九州電力株式会社

川内原子力発電所 1 号機

設計及び工事計画認可申請書

【廃棄物搬出設備設置工事】

【第3-1図 安全避難通路を明示した図面 廃棄物搬出建屋(EL.17.3m、EL.21.3m)】

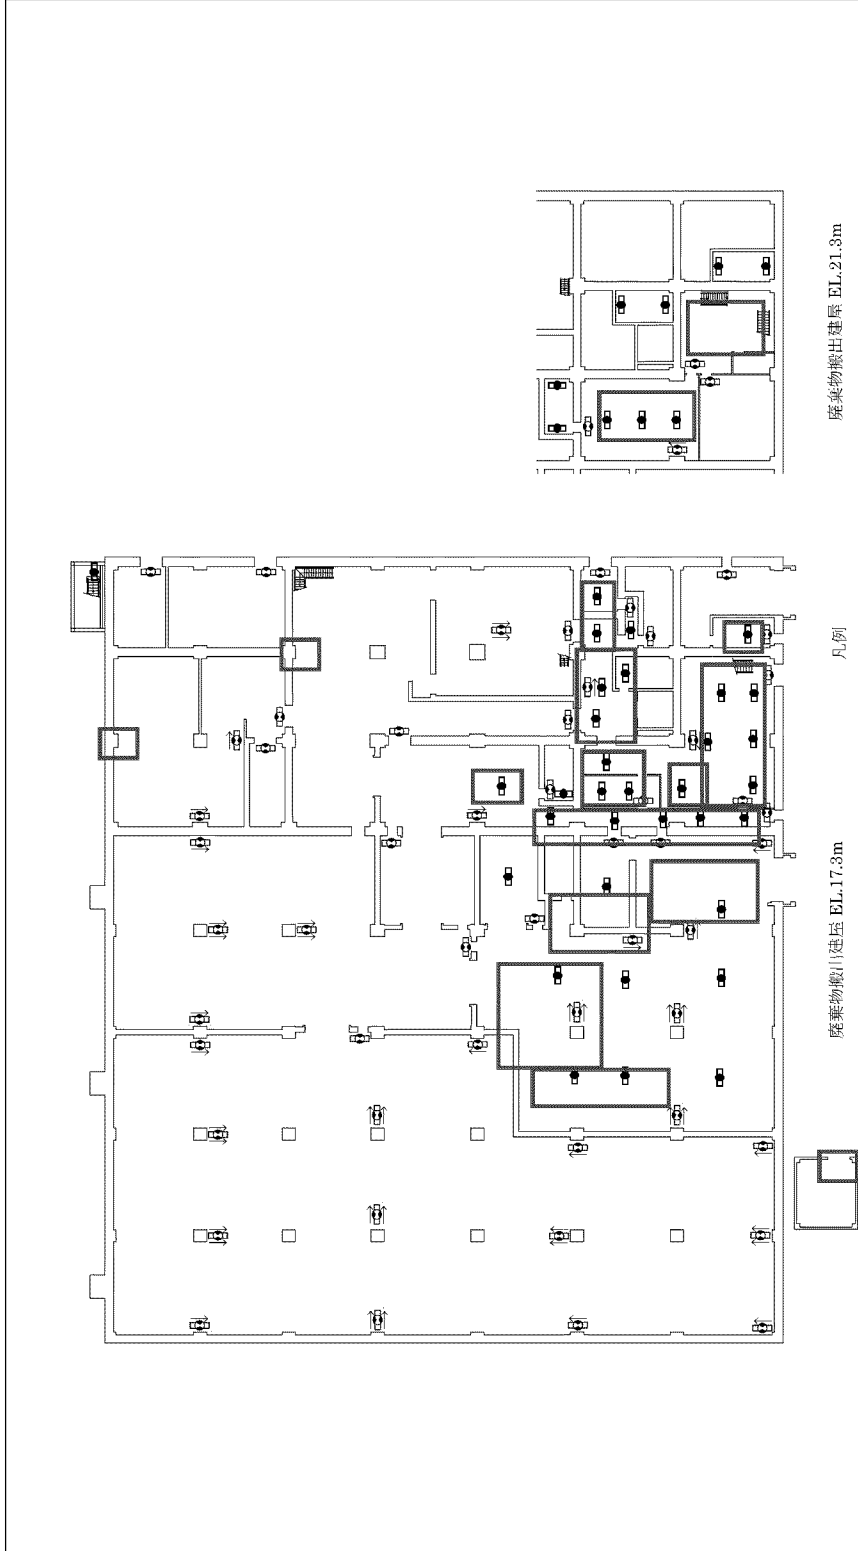
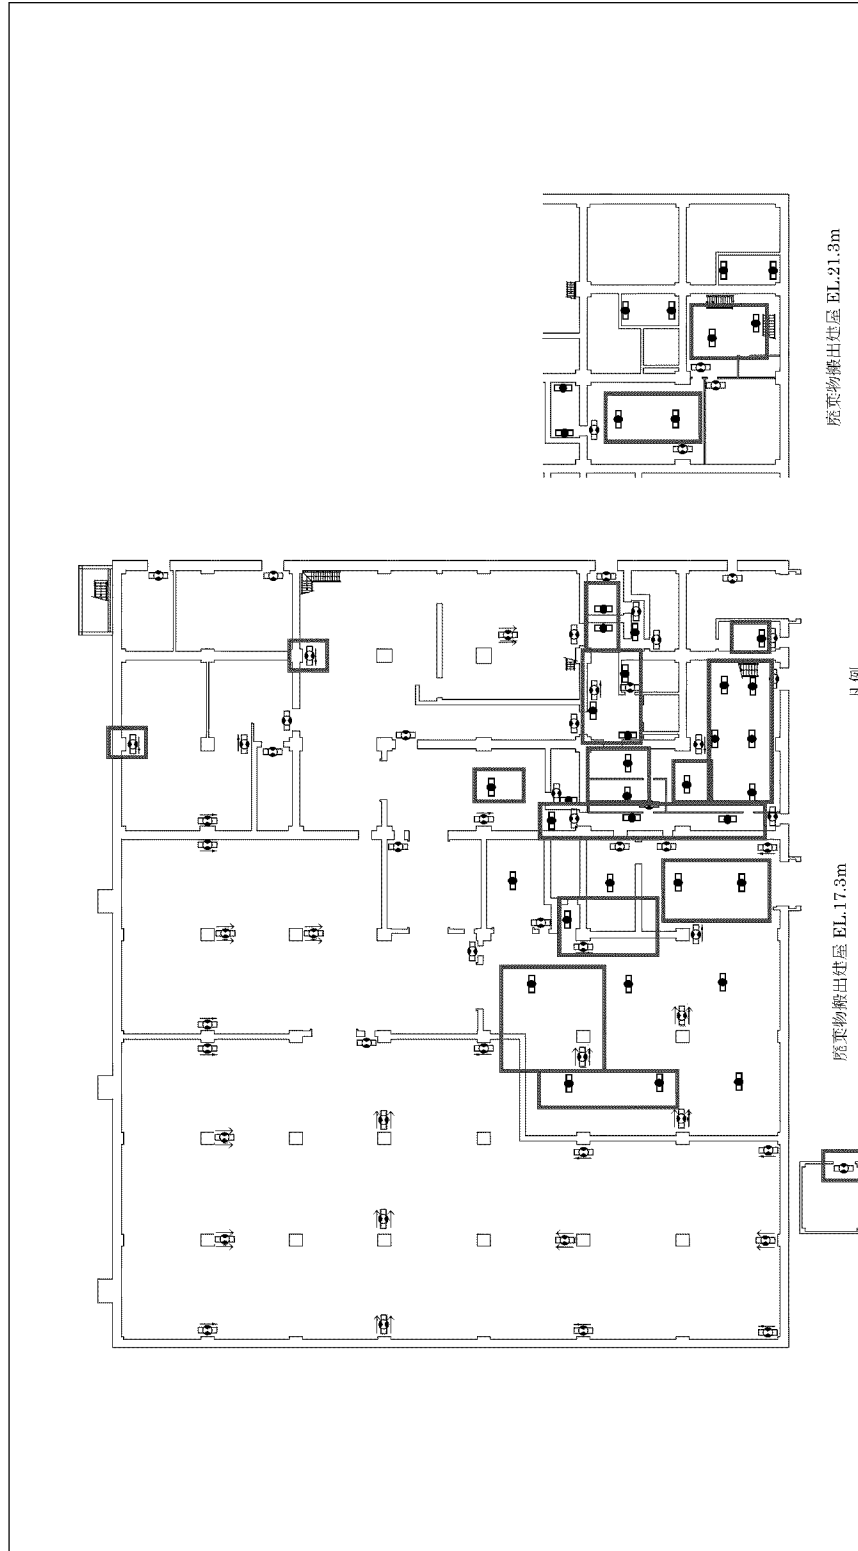
補正前	補正後	備考
 <p>廃棄物搬出建屋 EL.21.3m</p> <p>凡例  避難口誘導灯  避難通路誘導灯  非常灯</p> <p>廃棄物搬出建屋 EL.17.3m</p> <p>※ 避難口誘導灯、避難通路誘導灯及び非常灯の取付箇所及び数量は関係法令に基づき手続きにより適宜改善を図る。</p> <p>※1.2号機共用 設計及び工事計画認可申請 第3-1図 川内原子力発電所第1号機</p> <p>安全避難通路を明示した図面 廃棄物搬出建屋(EL.17.3m、EL.21.3m) 九州電力株式会社</p>	 <p>廃棄物搬出建屋 EL.21.3m</p> <p>凡例  避難口誘導灯  避難通路誘導灯  非常灯</p> <p>廃棄物搬出建屋 EL.17.3m</p> <p>※ 避難口誘導灯、避難通路誘導灯及び非常灯の取付箇所及び数量は関係法令に基づき手続きにより適宜改善を図る。</p> <p>※1.2号機共用 設計及び工事計画認可申請 第3-1図 川内原子力発電所第1号機</p> <p>安全避難通路を明示した図面 廃棄物搬出建屋(EL.17.3m、EL.21.3m) 九州電力株式会社</p>	<p>備考</p> <p>設計進捗に伴う変更 (非常灯、誘導灯位置変更)</p>

廃棄物搬出建屋内に設置する非常灯・誘導灯について、設計方針には変更ないが、資材等を含む配置検討の進捗を踏まえた非常灯設置数・位置の改善、建築確認申請時の折衝結果を踏まえた誘導灯設置数・位置の変更により、配置計画を見直した。

【第3-3図 安全避難通路を明示した図面 廃棄物搬出建屋(EL.33.8m)】

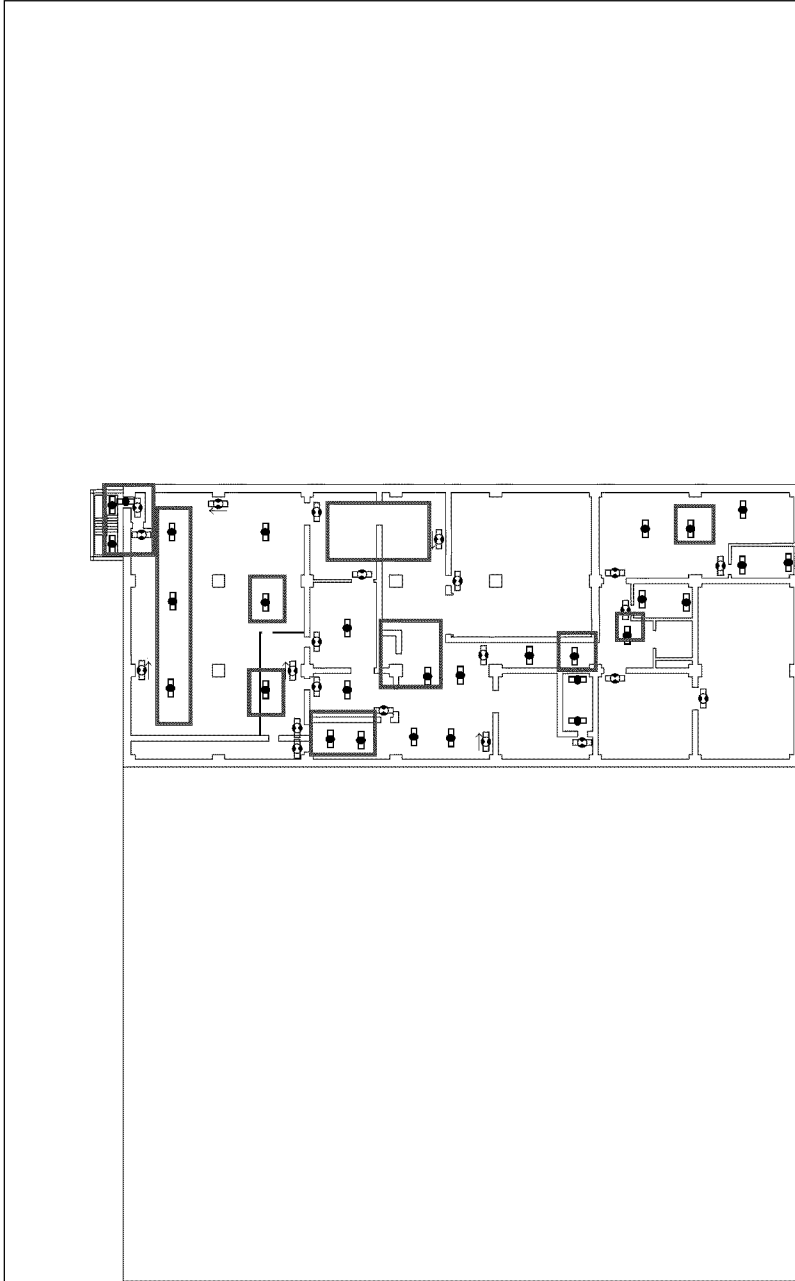
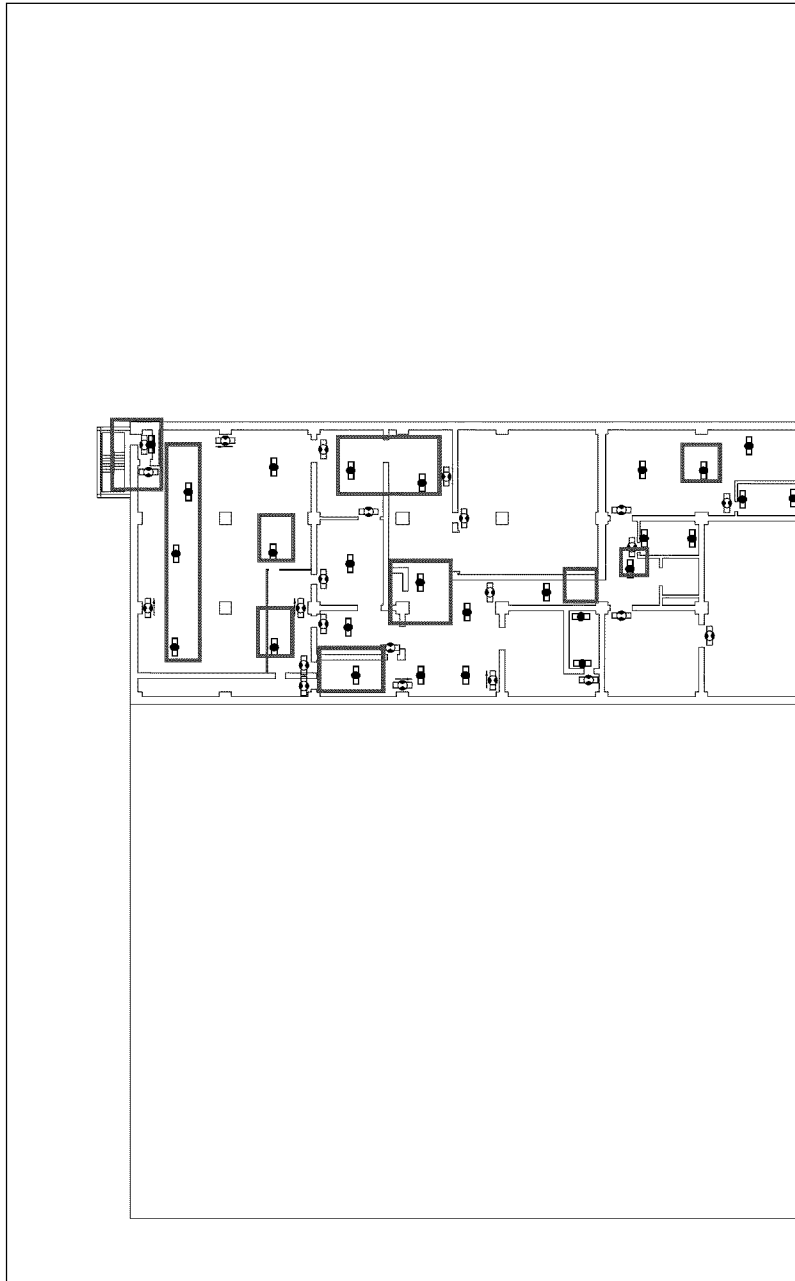
補正前	補正後	備考
<div style="display: flex; justify-content: space-between;"> <div style="width: 45%;">  </div> <div style="width: 45%; text-align: right;"> <p>※1,2号機共用 設計及び工事計画認可申請 第3-3図 川内原子力発電所第1号機</p> <p>安全避難通路を明示した図面 廃棄物搬出建屋(EL.33.8m) 九州電力株式会社</p> </div> </div> <div style="margin-top: 10px;"> <p>凡例</p> <ul style="list-style-type: none"> □ 避難口誘導灯 □ 避難通路誘導灯 □ 非常灯 <p>※ 避難口誘導灯、避難通路誘導灯及び非常灯の取付箇所及び数量は関係法令に基づき手続きにより適宜改善を図る。</p> </div>	<div style="display: flex; justify-content: space-between;"> <div style="width: 45%;">  </div> <div style="width: 45%; text-align: right;"> <p>※1,2号機共用 設計及び工事計画認可申請 第3-3図 川内原子力発電所第1号機</p> <p>安全避難通路を明示した図面 廃棄物搬出建屋(EL.33.8m) 九州電力株式会社</p> </div> </div> <div style="margin-top: 10px;"> <p>凡例</p> <ul style="list-style-type: none"> □ 避難口誘導灯 □ 避難通路誘導灯 □ 非常灯 <p>※ 避難口誘導灯、避難通路誘導灯及び非常灯の取付箇所及び数量は関係法令に基づき手続きにより適宜改善を図る。</p> </div>	<p>設計進捗に伴う変更 (非常灯、誘導灯位置変更)</p>

【第3-4図 安全避難通路を明示した図面 廃棄物搬出建屋(EL.41.8m)】

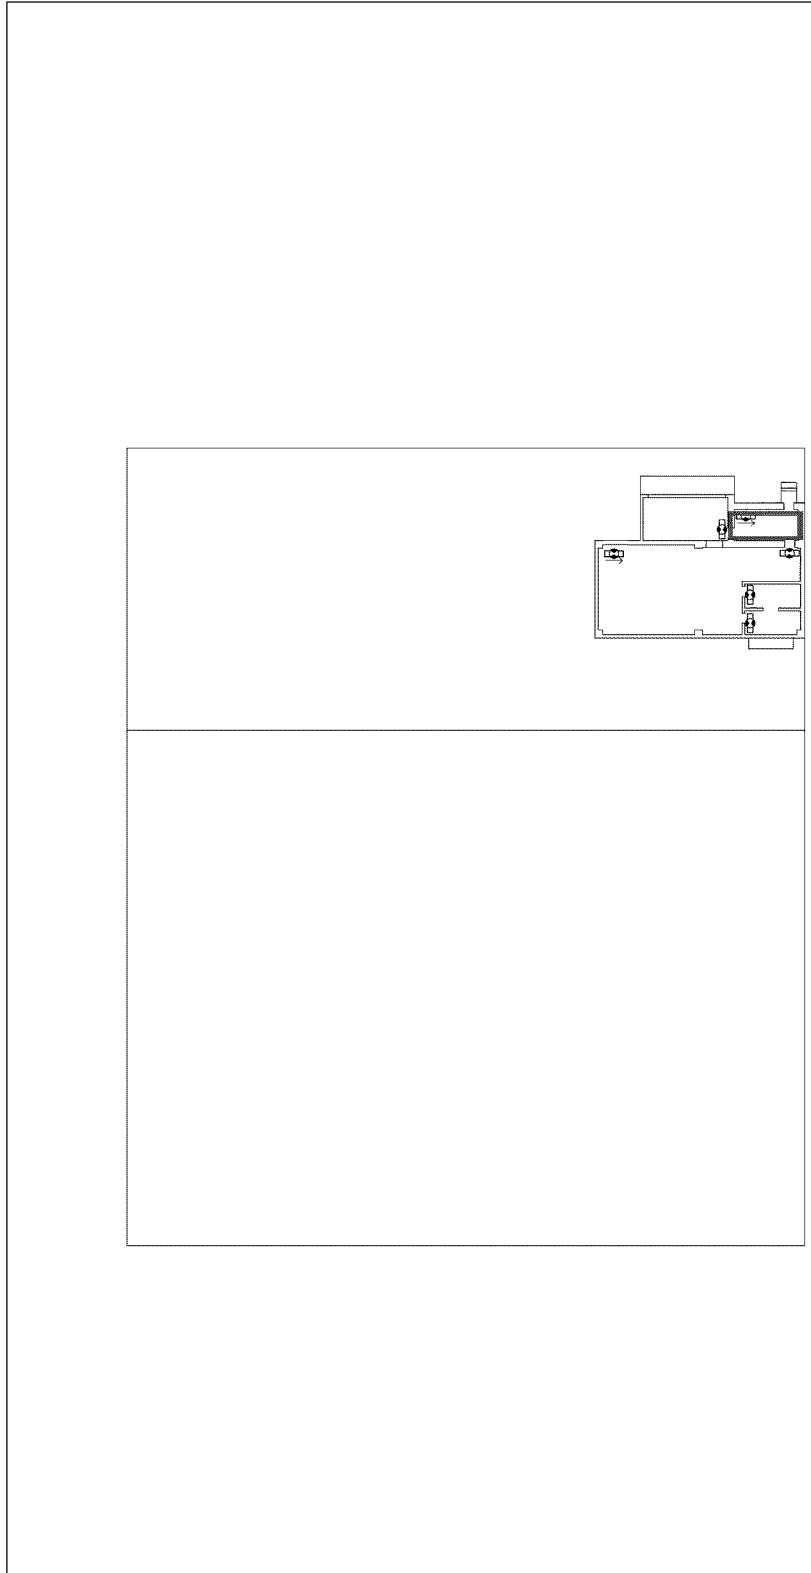
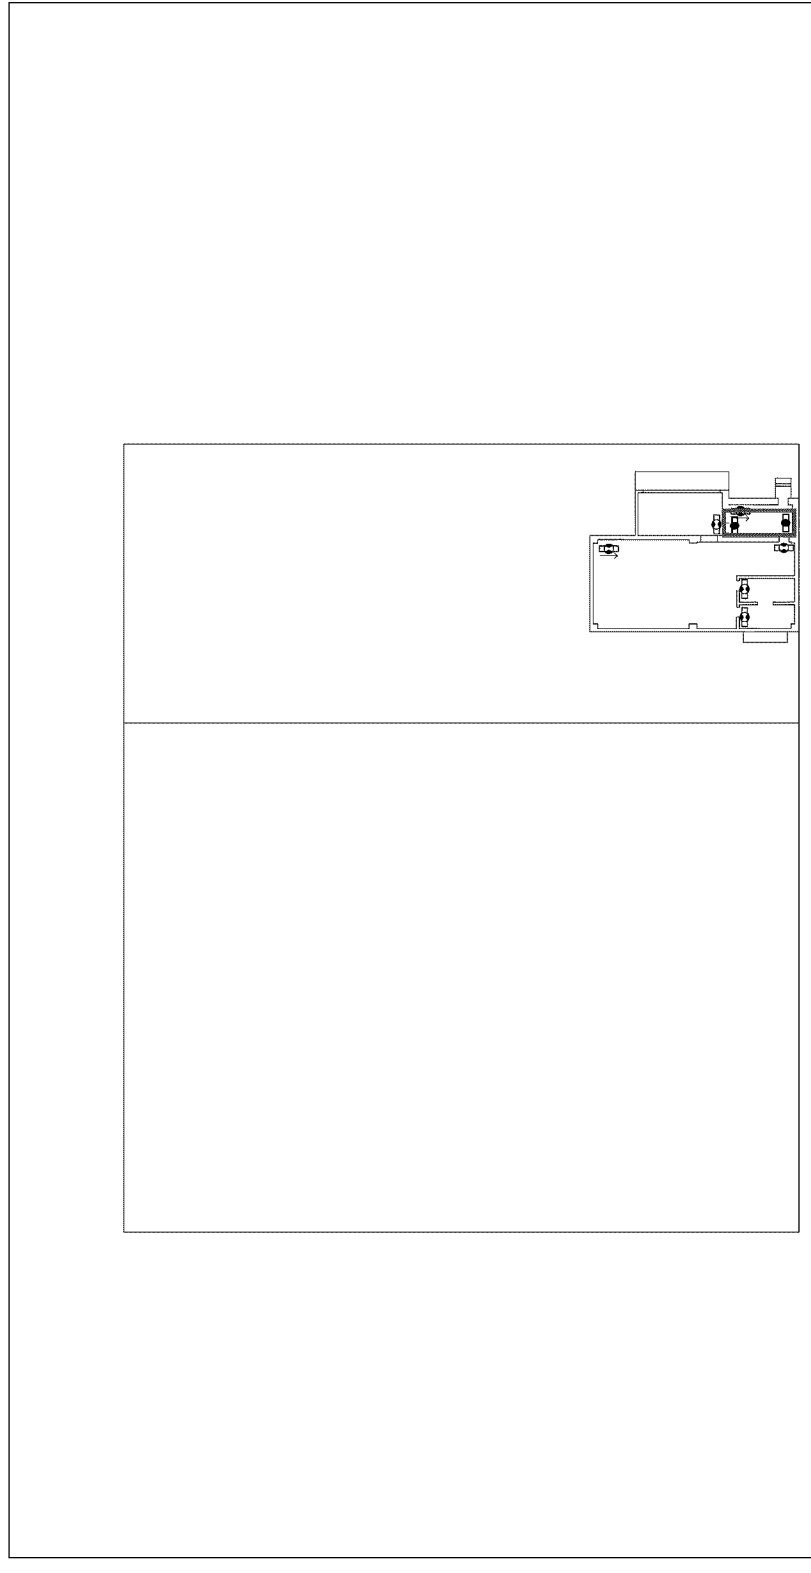
補正前	補正後	備考
<div style="display: flex; justify-content: space-between;"> <div style="width: 45%;">  <p style="text-align: center;">廃棄物搬出建屋 EL.41.8m</p> <p>凡例 避難口誘導灯 避難通路誘導灯</p> </div> <div style="width: 45%; border: 1px solid black; padding: 5px;"> <p style="text-align: center;">※1.2号機共用 設計及び工事計画認可申請 第3-4図 川内原子力発電所第1号機</p> <p style="text-align: center;">安全避難通路を明示した図面 廃棄物搬出建屋(EL.41.8m) 九州電力株式会社</p> <p>※ 避難口誘導灯及び避難通路誘導灯の取付箇所及び数量は関係法令に基づき手続により適宜改善を図る。</p> </div> </div>	<div style="display: flex; justify-content: space-between;"> <div style="width: 45%;">  <p style="text-align: center;">廃棄物搬出建屋 EL.41.8m</p> <p>凡例 避難口誘導灯 避難通路誘導灯 非常灯</p> </div> <div style="width: 45%; border: 1px solid black; padding: 5px;"> <p style="text-align: center;">※1.2号機共用 設計及び工事計画認可申請 第3-4図 川内原子力発電所第1号機</p> <p style="text-align: center;">安全避難通路を明示した図面 廃棄物搬出建屋(EL.41.8m) 九州電力株式会社</p> <p>※ 避難口誘導灯及び避難通路誘導灯の取付箇所及び数量は関係法令に基づき手続により適宜改善を図る。</p> </div> </div>	<p style="text-align: center;">備考</p> <p style="text-align: center;">設計進捗に伴う変更 (非常灯、誘導灯位置変更)</p>

川内原子力発電所第1号機 設計及び工事計画認可申請書の一部補正 補正前後比較表
 【第4-1図 非常用照明の取付箇所を明示した図面 廃棄物搬出建屋(EL.17.3m、EL.21.3m)】

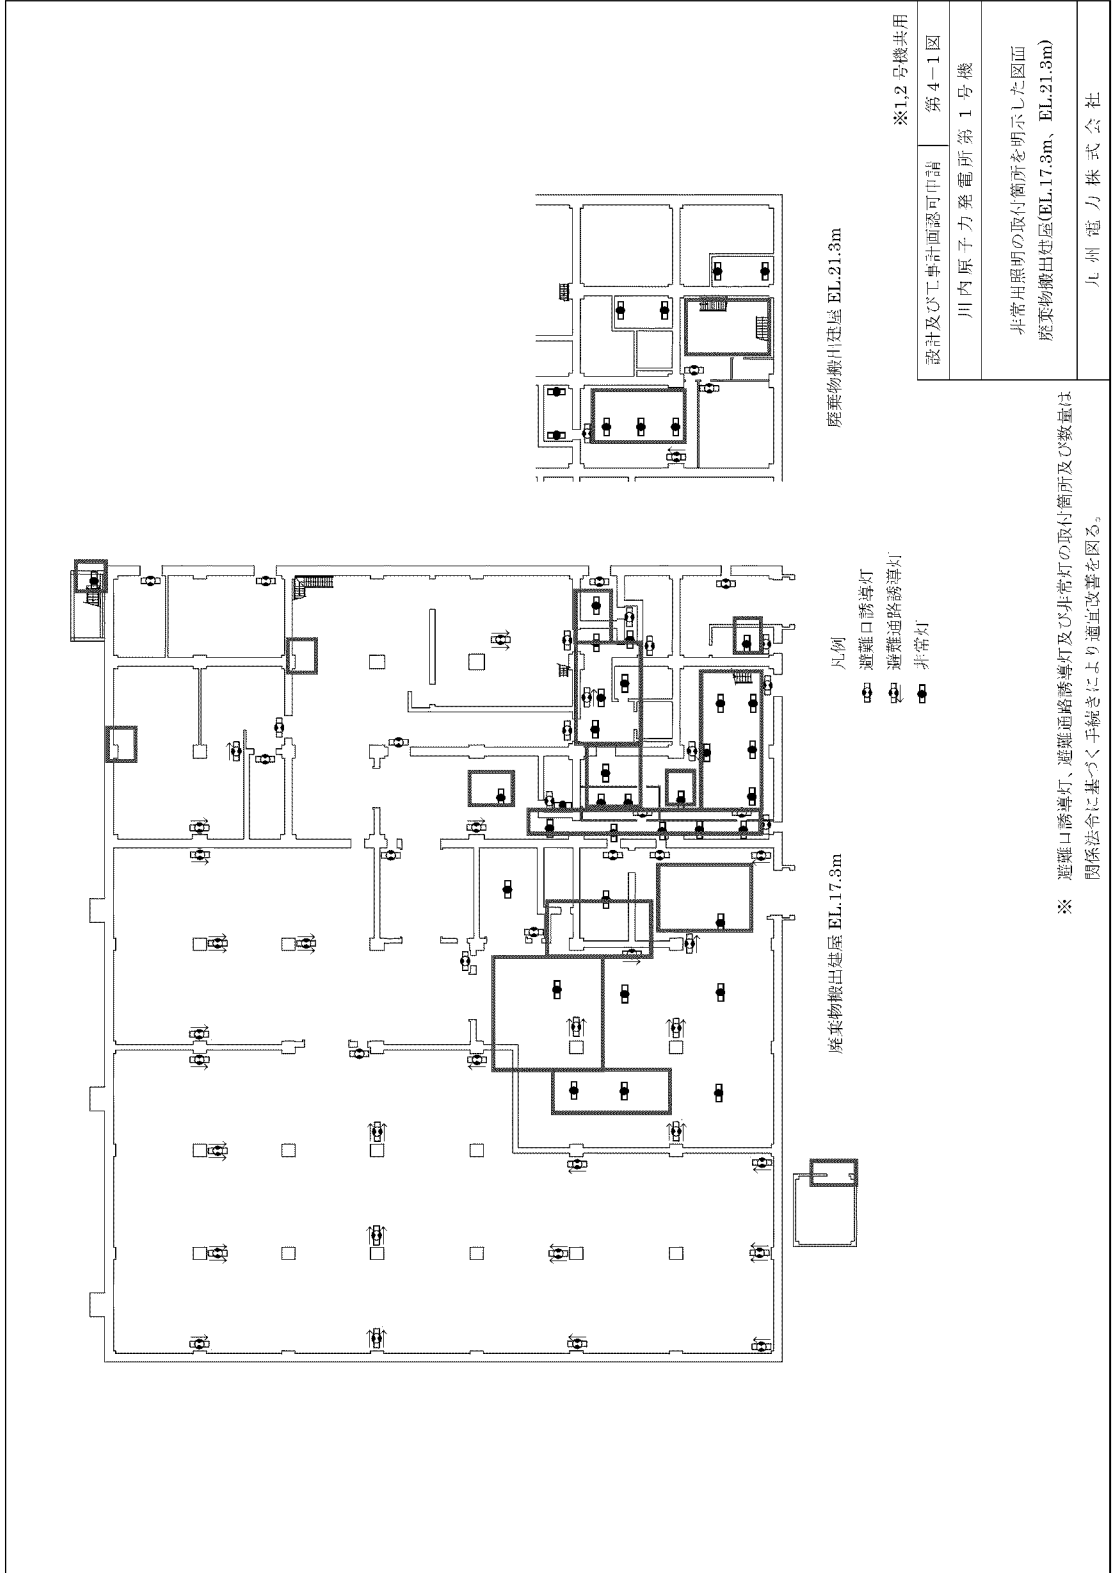
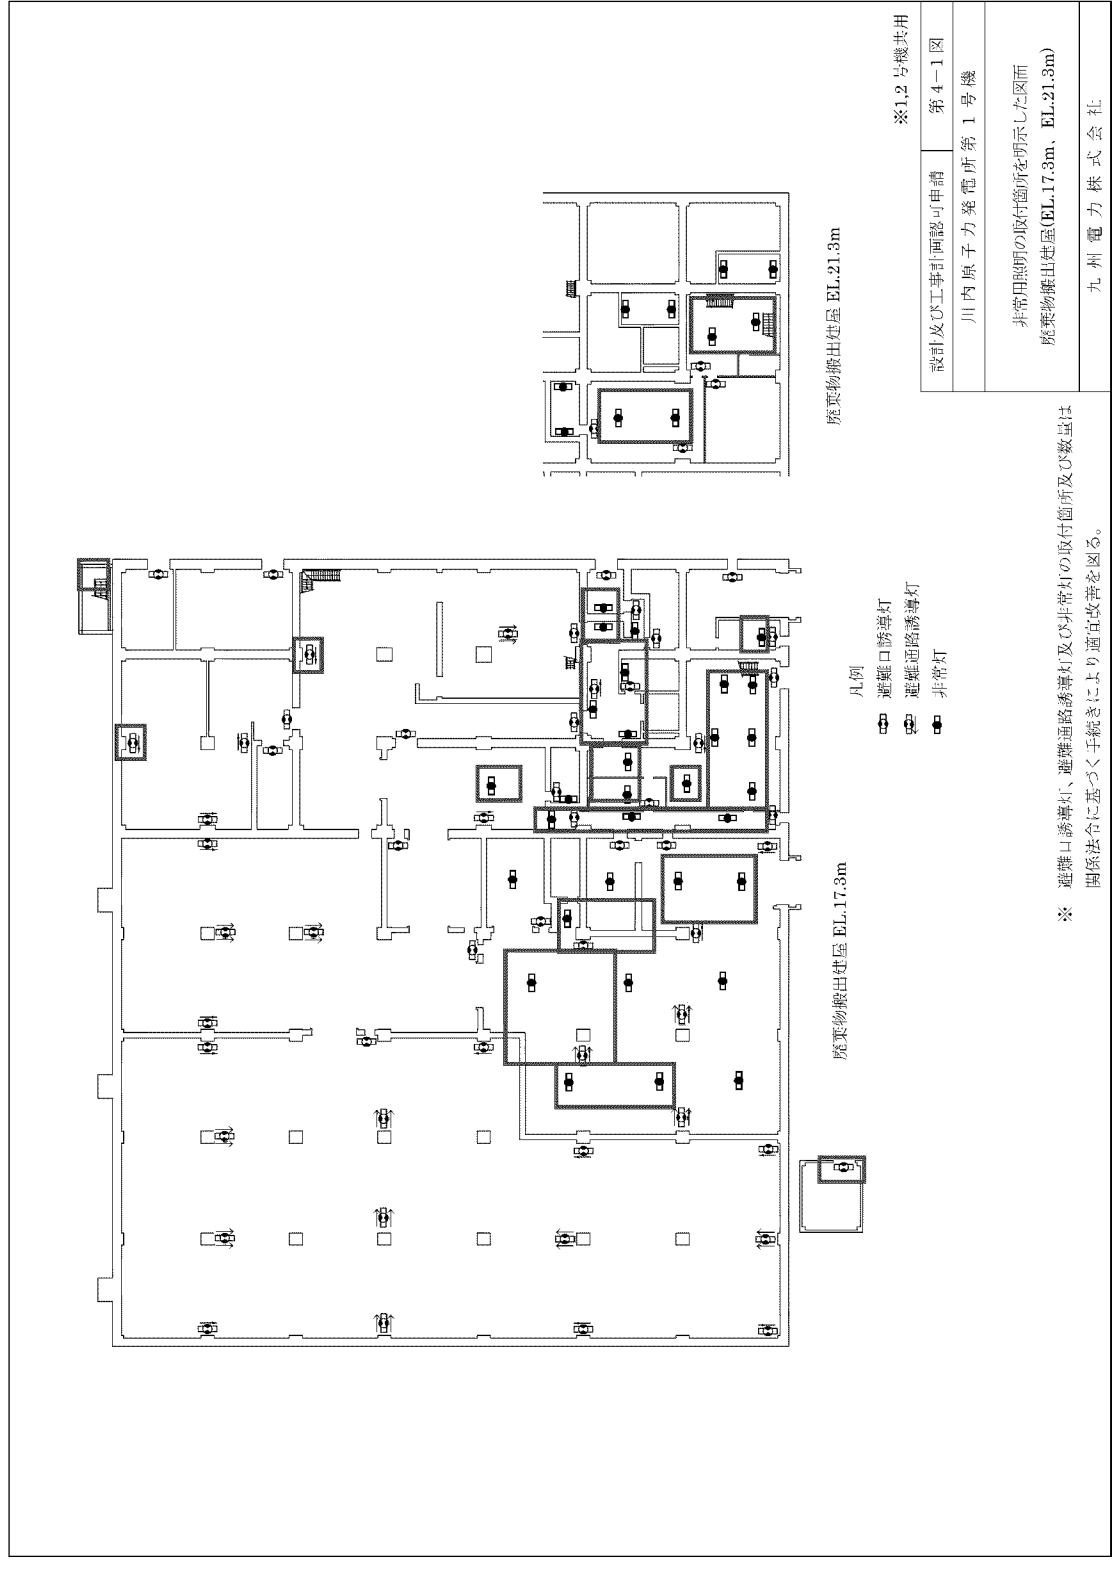
補正前	補正後	備考
 <p>凡例 □ 避難口誘導灯 □ 避難通路誘導灯 □ 非常灯</p> <p>※ 避難口誘導灯、避難通路誘導灯及び非常灯の取付箇所及び数量は関係法令に基づき手続により適宜改善を図る。</p> <p>廃棄物搬出建屋 EL.17.3m</p> <p>廃棄物搬出建屋 EL.21.3m</p> <p>※1,2号機共用 設計及び工事計画認可申請 第4-1図 川内原子力発電所第1号機 非常用照明の取付箇所を明示した図面 廃棄物搬出建屋(EL.17.3m、EL.21.3m) 九州電力株式会社</p>	 <p>凡例 □ 避難口誘導灯 □ 避難通路誘導灯 □ 非常灯</p> <p>※ 避難口誘導灯、避難通路誘導灯及び非常灯の取付箇所及び数量は関係法令に基づき手続により適宜改善を図る。</p> <p>廃棄物搬出建屋 EL.17.3m</p> <p>廃棄物搬出建屋 EL.21.3m</p> <p>※1,2号機共用 設計及び工事計画認可申請 第4-1図 川内原子力発電所第1号機 非常用照明の取付箇所を明示した図面 廃棄物搬出建屋(EL.17.3m、EL.21.3m) 九州電力株式会社</p>	<p>設計進捗に伴う変更 (非常灯、誘導灯位置変更)</p>
